INFORMACJA O PYTANIACH DO TREŚCI SWZ I ODPOWIEDZI ZAMAWIAJĄCEGO

dotyczy: postępowania prowadzonego w trybie podstawowym z możliwością negocjacji treści ofert na przebudowę budynku dawnej lokomotywowni w Zakopanem.

SCHEMAT DOZBROJENIA

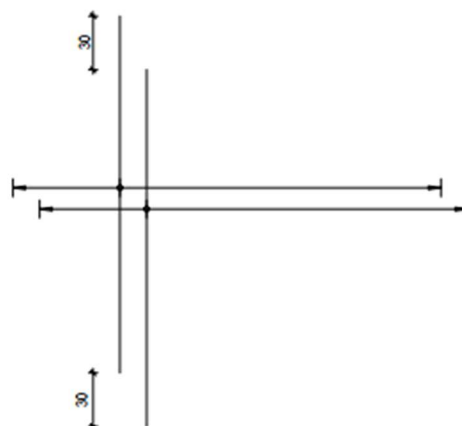
21. Prosimy o informacje na temat STROPU NAD POMIESZCZENIEM POMPOWNI – w jakiej technologii ma być wykonany, prosimy o projekt wykonawczy?

Odp. 21. Strop nad przepompownią zaprojektowano jako monolityczny żelbetowy grubości 18cm:

±0.00=802.50 m n.p.m.
Stal AIIIIN (B500SP EPSTAL)
Beton C30/37 (B37)
Grubość zbrojenia - 2.5cm

Klasa wytrzymałości	C30/37
Klasa ekspozycji	XF2
Konsystencja	S3 (plastyczna)
Maksymalne uziarnienie	D _{max} =32
Kruszywo	łamane klasy "40"
Rodzaj cementu	CEM II/B/S-42,5N
Cement w war. zmiowych	CEM I-42,5R
Współczynnik w/c	≤0.50
Wodoszczelność	W8
Maks. zawartość chlorków	Cl 0,1 (<0,1% masy cementu)

DETAL ZAMKNIĘCIA KRAWĘDZI PŁYTY gr. 18cm

DETAL ZAKŁADÓW PRĘTÓW

w dodatkowych strefach zbrojenia przesunąć o 30 cm co 2 pręt
